Informe LM-INF-IC-D-0010-2020

Informe de Auditoría Técnica Desempeño de la estructura de pavimento y seguridad vial del proyecto Construcción de Paso a desnivel en intersección Garantías Sociales, Ruta Nacional No. 39

Licitación Pública Internacional No. 2013LI-000011-0DE00

Figura 9. Evaluación valores individuales IRI carril interno, sentido Paso Ancho–San Pedro, proyecto Construcción de un paso a desnivel en la Intersección de Garantías Sociales, Ruta Nacional No, 39. Fuente: LanammeUCR, 2020.

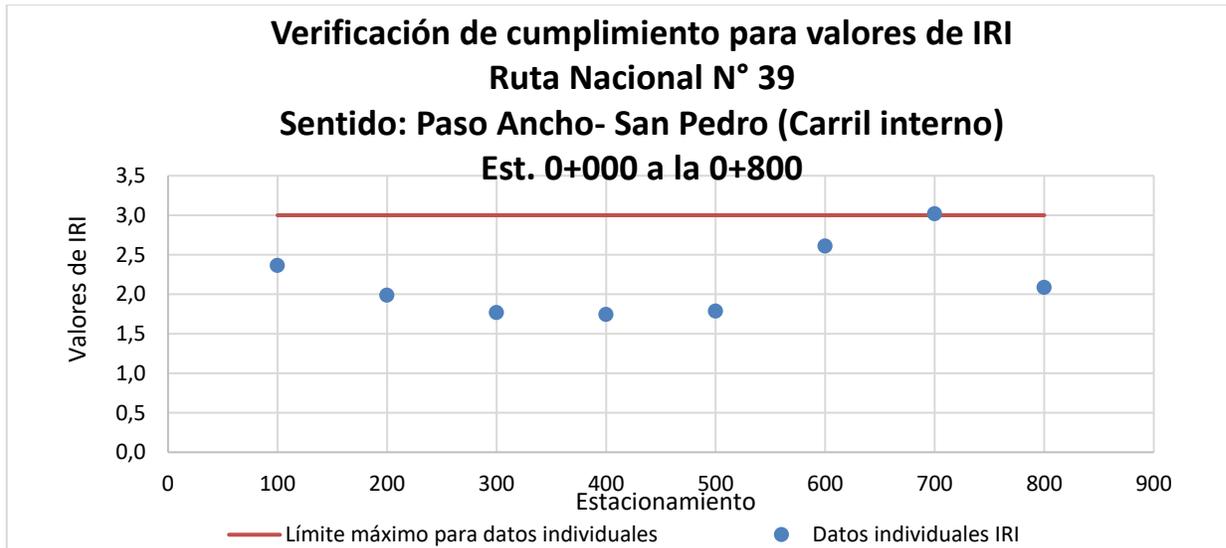
Los resultados mostrados en la Tabla 8 y Figura 9, permiten identificar que el valor individual de IRI entre los estacionamientos 0+600 y 0+700 sobrepasó el límite máximo establecido en la especificación de 3,0 m/km para la aceptación del tramo. Los valores individuales de IRI con mejor desempeño de perfil longitudinal se determinaron entre los estacionamientos 0+200 y 0+500.

Figura 10. Evaluación valores individuales IRI carril externo, sentido Paso Ancho–San Pedro, proyecto Construcción de un paso a desnivel en la Intersección de Garantías Sociales, Ruta Nacional No, 39, Fuente: LanammeUCR, 2020.

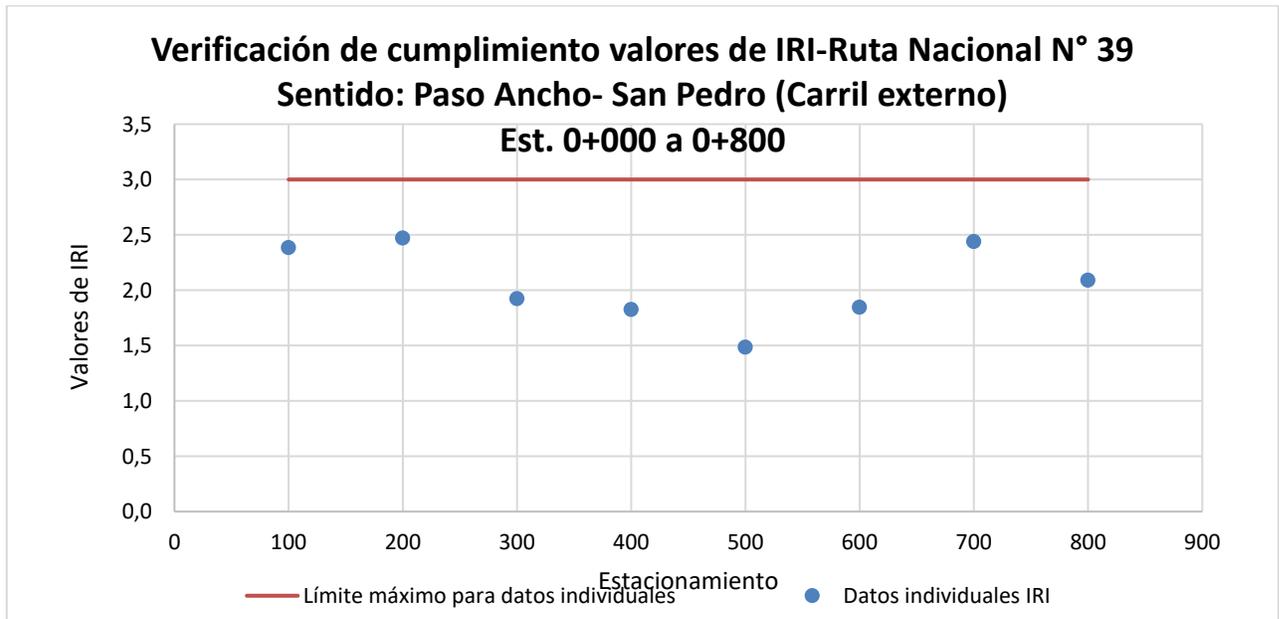
En el caso de los resultados presentados en la Tabla 9 y Figura 10, **evidencian el cumplimiento de todos los valores individuales de acuerdo con la especificación de 3,0m/km como valor máximo.** El valor individual de IRI, con mejor desempeño del perfil longitudinal se identificó entre los

Figura 11. Análisis espacial valores individuales de IRI en el sentido Paso Ancho–San Pedro, tronco inferior del proyecto Construcción de un paso a desnivel en la Intersección de Garantías Sociales, Ruta Nacional No, 39. Fuente LanammeUCR 2020.

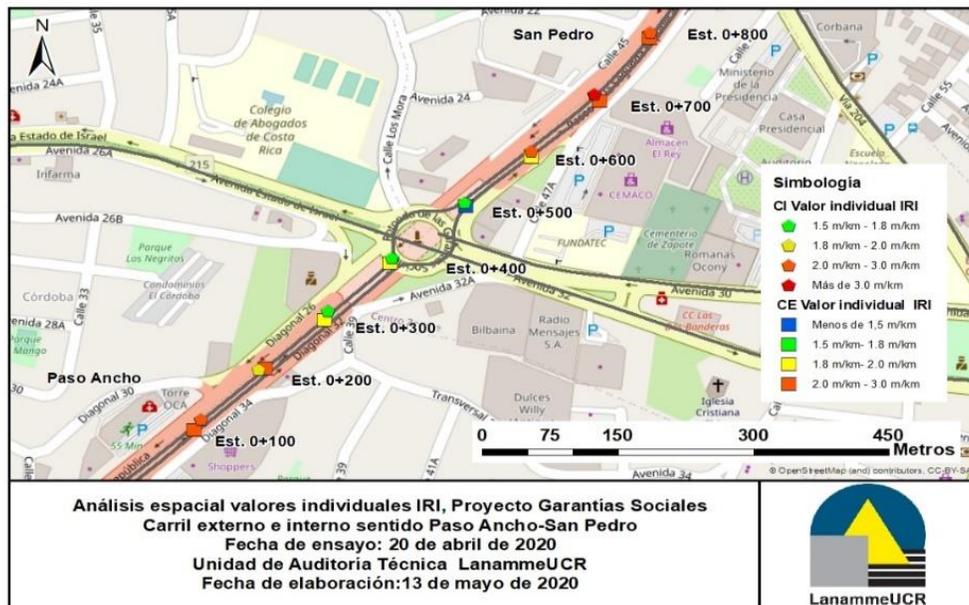
La distribución espacial de los valores permite identificar que el margen inicial y final del proyecto, específicamente en los primeros y últimos 200 metros presentan los mayores valores de IRI de la evaluación realizada. Los altos valores de IRI en dichas secciones, pueden obedecer a deficiencias en los procesos constructivos de juntas y transiciones especialmente en las conexiones con la estructura de pavimentos del paso deprimido.

Figura 12. Evaluación valores individuales IRI carril interno, sentido San Pedro- Paso Ancho, proyecto Construcción de un paso a desnivel en la Intersección de Garantías Sociales, Ruta Nacional No. 39. Fuente: LanammeUCR, 2020.

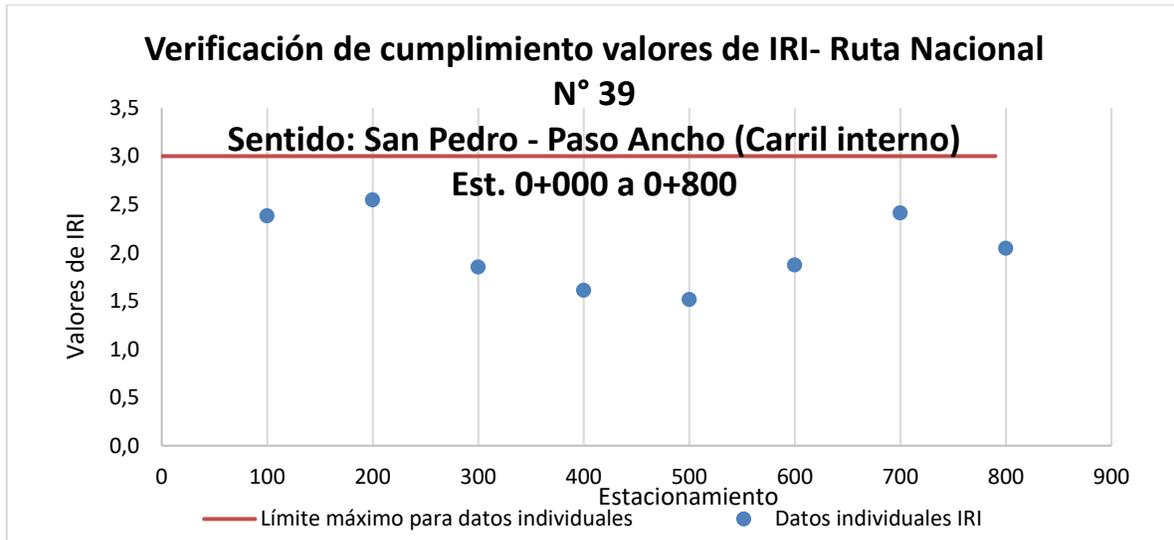
Los resultados presentados en la Tabla 10 y Figura 12, **evidencian el cumplimiento de todos los valores individuales de acuerdo a la especificación de 3,0 m/km como valor máximo**. El valor individual de IRI con mejor desempeño del perfil longitudinal se identificó entre los estacionamientos 0+400 y 0+500 con 1,5 m/km y el valor de mayor rango fue de 2,5 m/km entre los estacionamientos 0+100 y 0+200.

Figura 13. Evaluación valores individuales IRI carril externo, sentido San Pedro- Paso Ancho, proyecto Construcción de un paso a desnivel en la Intersección de Garantías Sociales, Ruta Nacional No, 39, Fuente: LanammeUCR, 2020.

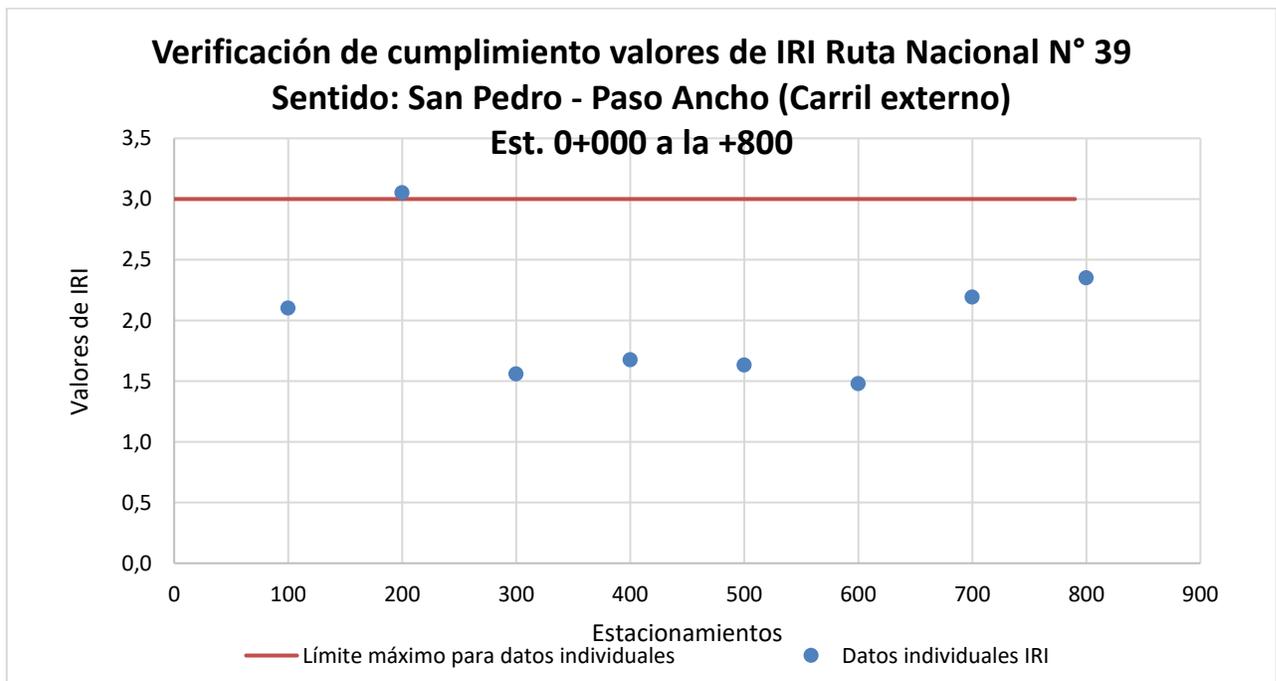
Los resultados mostrados en la Tabla 11 y Figura 13, permiten identificar que el valor individual de IRI entre los estacionamientos 0+100 y 0+200 sobrepasó el límite máximo establecido en la especificación de 3,0 m/km para la aceptación del tramo. Los valores individuales de IRI con mejor desempeño de perfil longitudinal se determinaron entre los estacionamientos 0+200 y 0+600.

Figura 28. Condición estructural de las secciones evaluadas en el carril interno rampa San Pedro – Rotonda. Fuente: LanammeUCR,2020

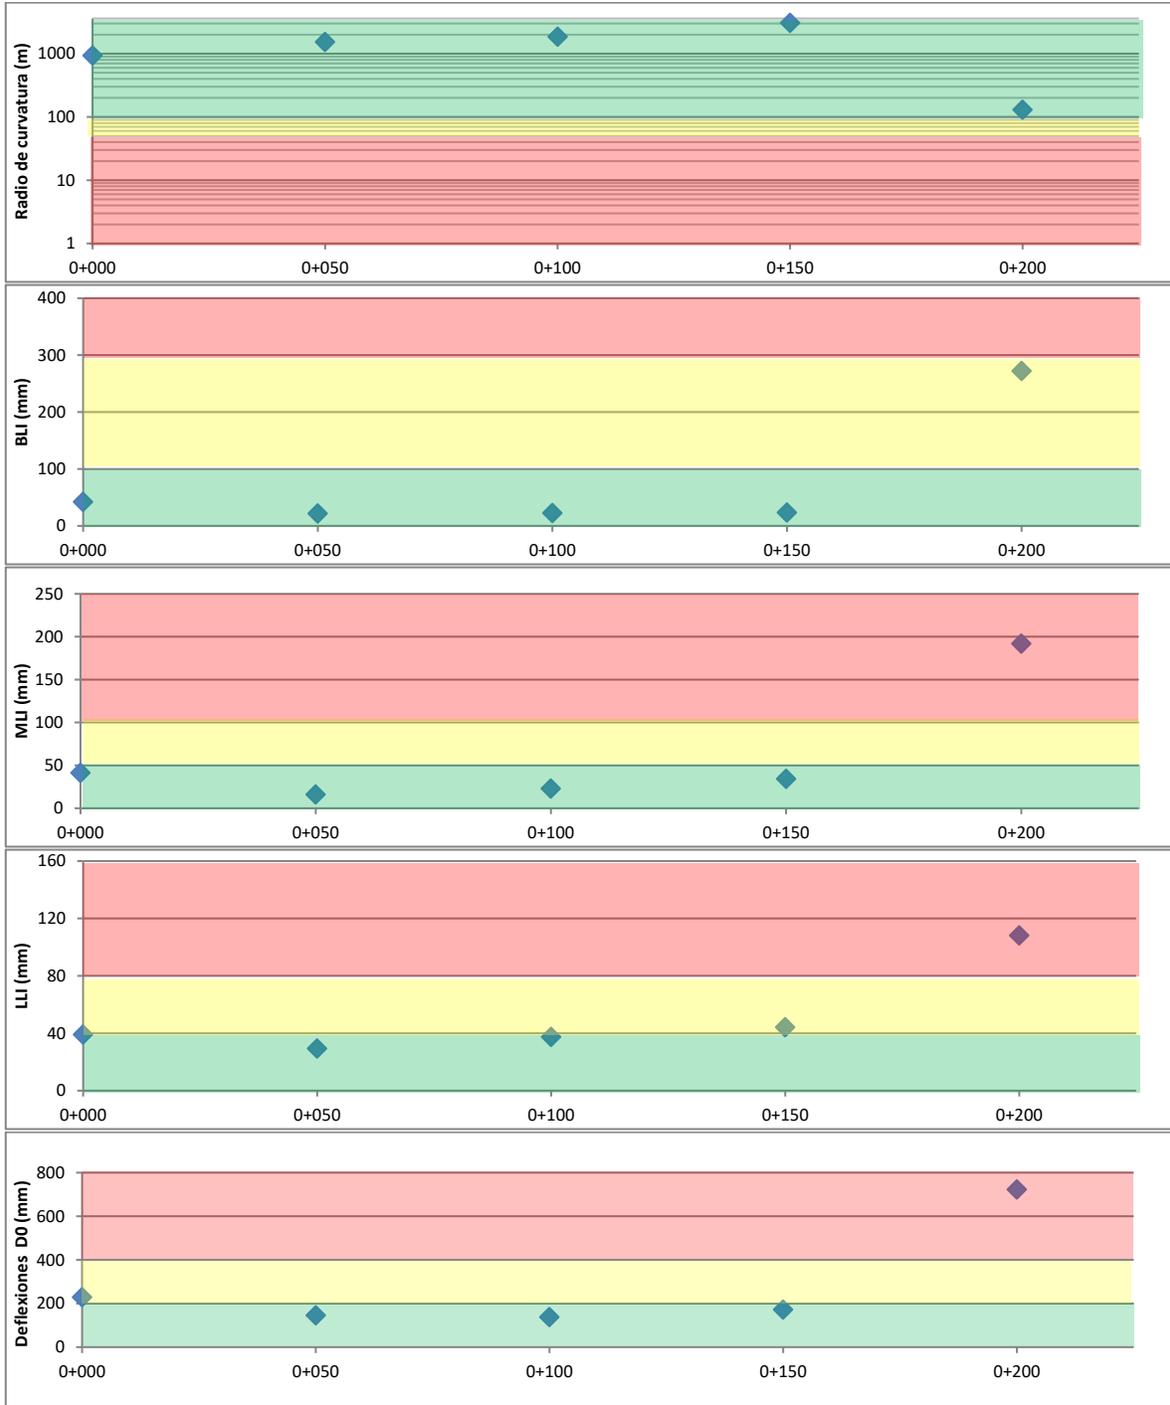
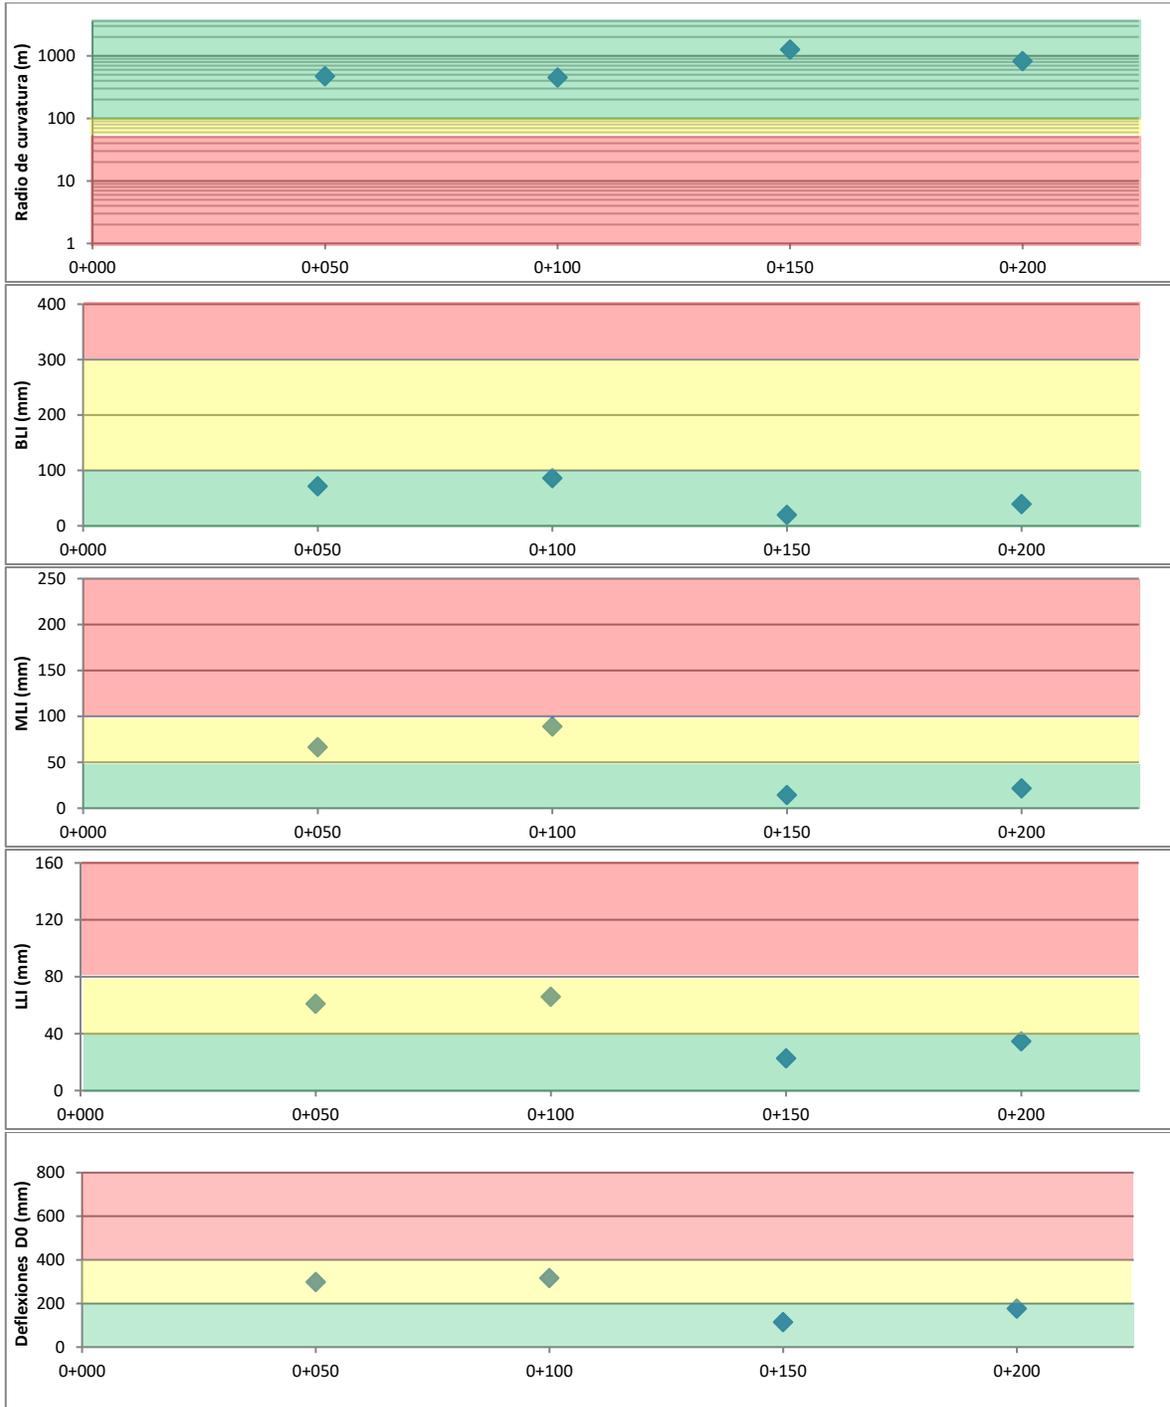
secciones en condición regular, por lo que la condición estructural obtenida para las secciones 0+050 y 0+100 puede estar relacionada a problemas en la subrasante.

Figura 30. Condición estructural de las secciones evaluadas en el carril interno ramal Rotonda – Paso Ancho. Fuente: LanammeUCR,2020

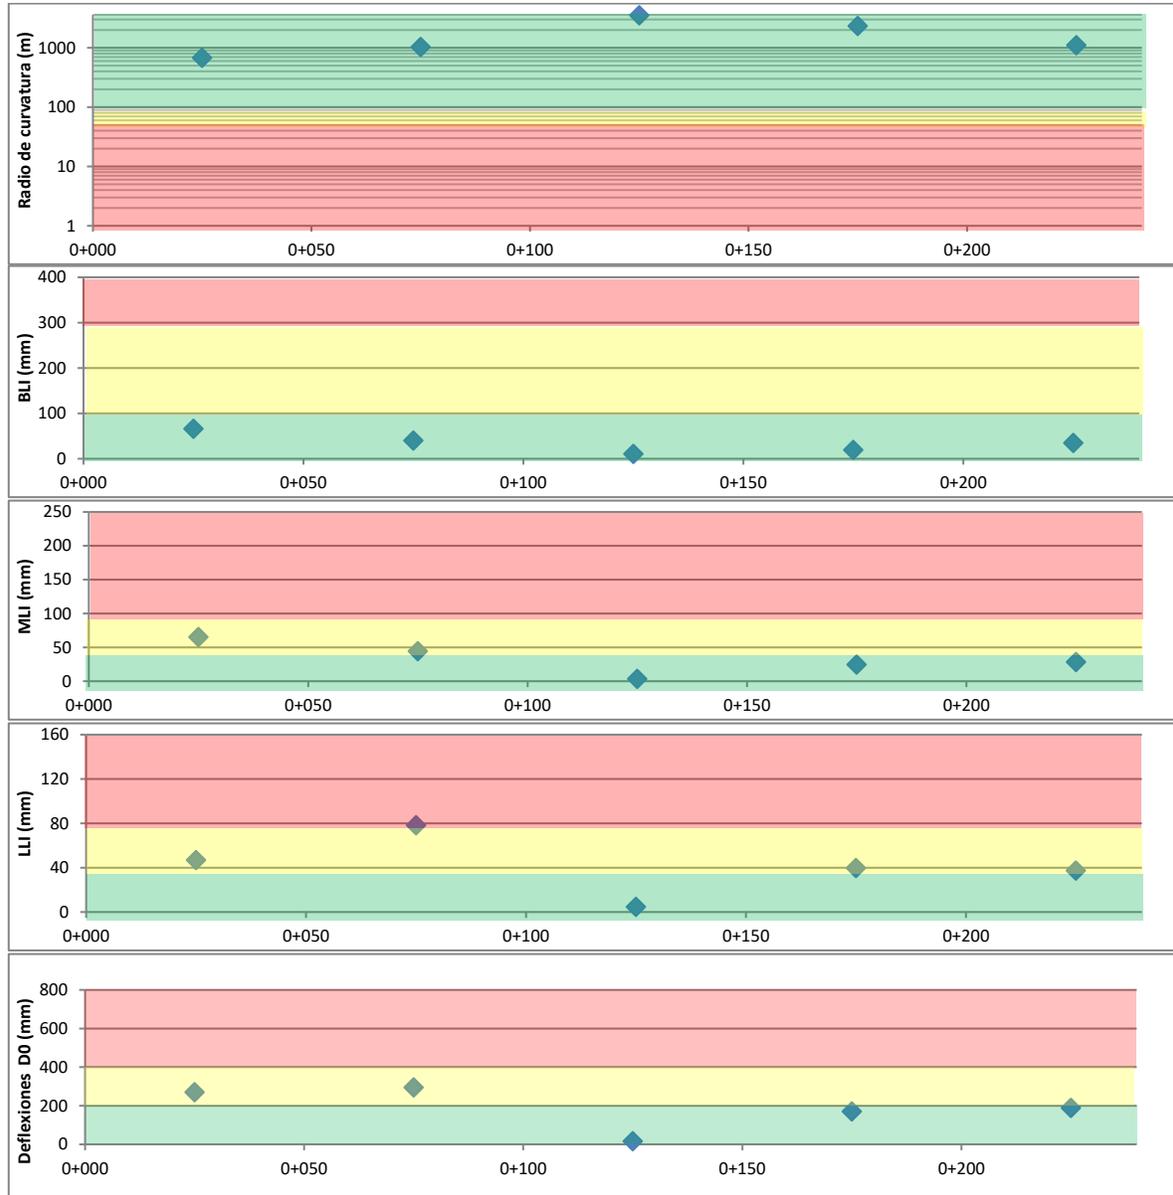
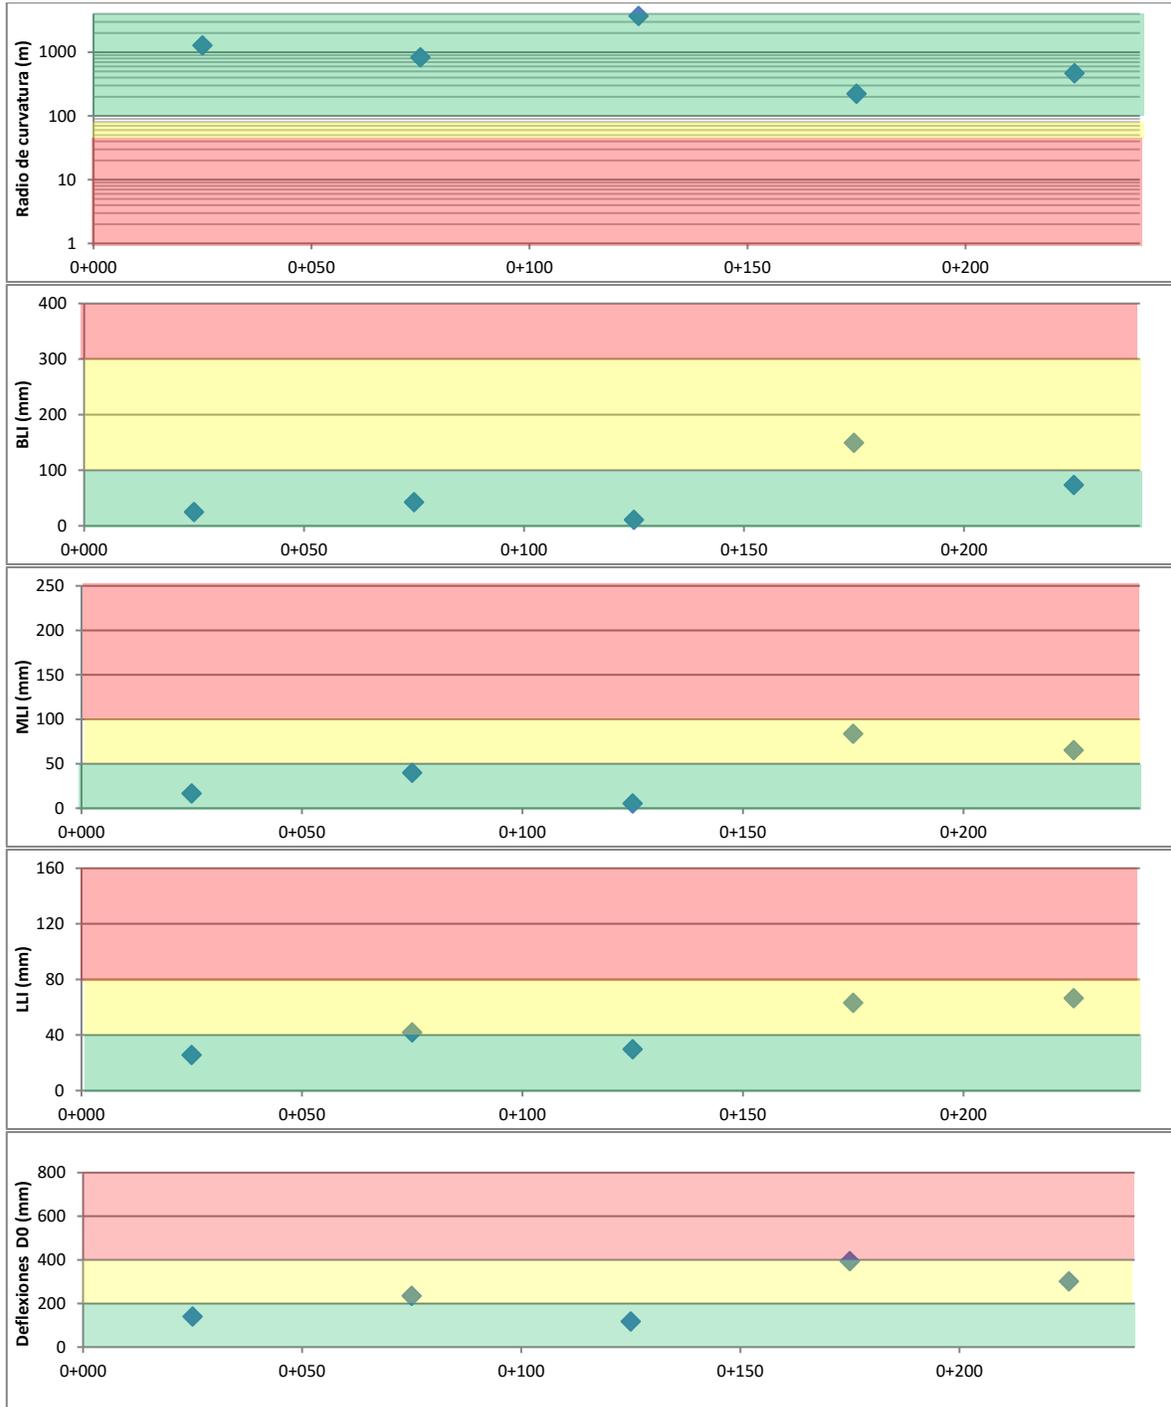
La condición estructural de las capas de pavimento en los carriles del ramal Rotonda – Paso Ancho es de regular a buena. Nuevamente, los resultados obtenidos por el indicador LLI hacen pensar que la disminución en la capacidad estructural evidenciada se debe a problemas en la subrasante.

Figura 41. Ancho de trabajo sistema de contención barrera rígidas. Fuente: Valverde, 2011.

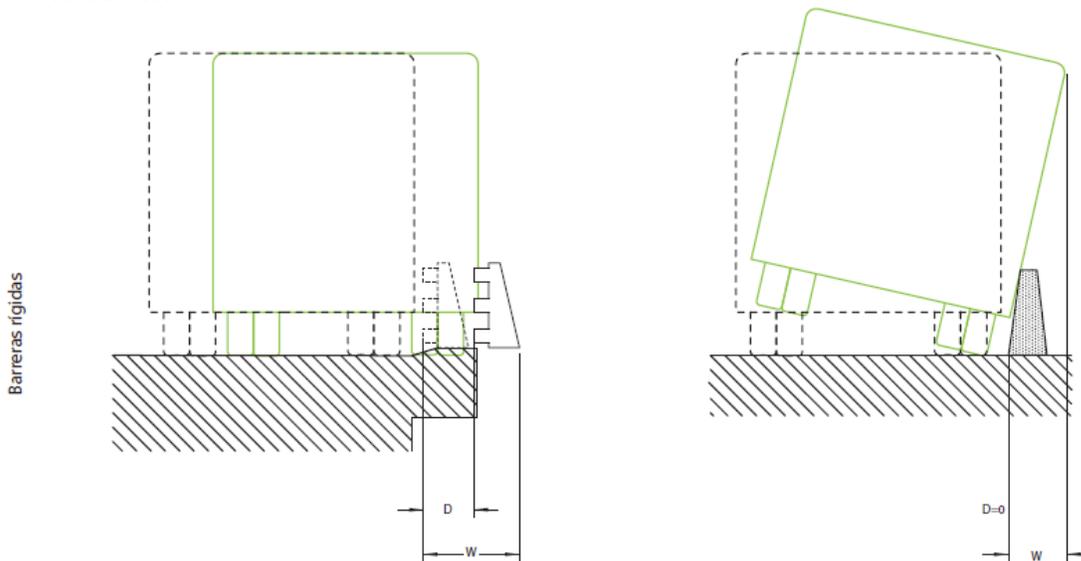
Un segundo aspecto de relevancia que no fue considerado en el diseño de barreras rígidas del proyecto es el del ancho de trabajo del sistema de contención vehicular. Se debe recordar que el ancho de trabajo es la distancia entre la cara más próxima al tráfico antes del impacto, y la posición lateral más alejada que durante el impacto alcanza cualquier parte esencial del sistema o vehículo (Valverde, 2011). En la Figura 41 se muestra gráficamente la definición de ancho de trabajo denotado con la letra W.

La condición de las barreras rígidas medianeras del proyecto con espaldones reducidos de 50 cm de ancho o menores y al tener el sistema de contención una deflexión de 0 m debido a su rigidez hace que el ancho de trabajo de la barrera sea un parámetro crítico ante una posible colisión con el elemento. Por lo tanto, si las barrera tipo F o New Jersey colocadas en el proyecto no cumplen el ancho de trabajo mínimo establecido en la certificación de la barrera, existe el potencial riesgo de volcamiento o colisión de vehículos en el carril opuesto especialmente en el caso de vehículos pesados.
